Ministero della cultura

SOPRINTENDENZA SPECIALE PER IL PIANO NAZIONALE
DI RIPRESA E RESILIENZA

Oggetto: [ID_VIP: 9266] POIRINO e CARMAGNOLA (TO) – Progetto di un impianto fotovoltaico denominato "Impianto Agrivoltaico Fattoria Solare Paradiso" della potenza massima complessiva di 46,7235 MWp da realizzarsi nel comune di Poirino, località Tavernasso. Procedura riferita al Decreto legislativo n. 152 del 2006 – VIA (art. 23 – PNIEC).
Proponente: REN 176 S.r.l.
Richiesta di chiarimenti e integrazioni alla documentazione di progetto.

03/04/2023

Elaborazioni GIS della Soprintendenza Speciale per il PNRR con individuazione dell'impianto di progetto in rosso

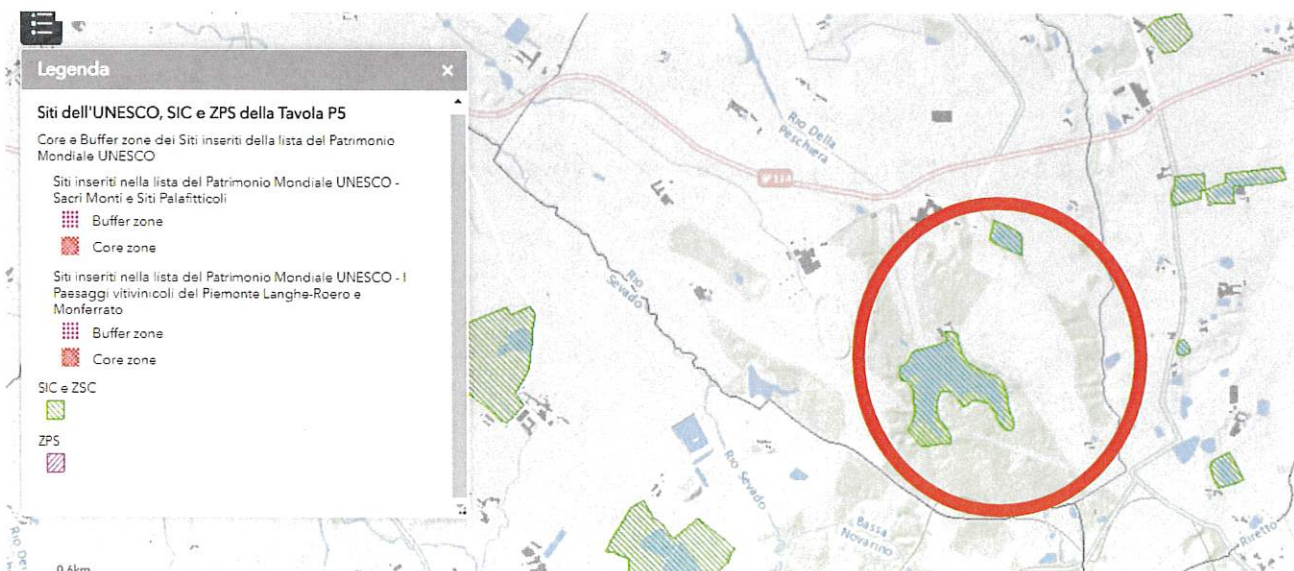
2. considerato che il PPR identifica l'area in cui ricade il progetto di cui trattasi come area di rilevante interesse agronomico ai sensi dell'art. 20 delle NTA del PPR, che l'impianto di progetto è intercluso tra area tutelata ai sensi dell'art. 142, co. 1, lett. f), il complesso del Castello di Ternavasso e l'omonimo lago artificiale (ambito qualificabile come riportato dalla Soprintendenza competente, come paesaggio culturale per antonomasia, in quanto dominato dalla presenza del castello medievale, di una palazzina di caccia settecentesca e del lago stesso che costituisce uno dei più antichi invasi artificiali italiani), come anche che risulta essere

prossimo al Sito di Interesse Comunitario IT 1110051: *Peschiere e Lago di Pralormo* (SIC identificati dalle NTA del PPR quali elementi che concorrono alla definizione della rete ecologica regionale piemontese) si ritiene opportuno per il Proponente valutare la possibilità di prevedere **alternative progettuali localizzative**, non ritenendo esaustive le argomentazioni contenute nel SIA in merito a localizzazioni diverse da quella prescelta;

Prossimità all'area di intervento del SIC IT 1110051: *Peschiere e Lago di Pralormo*
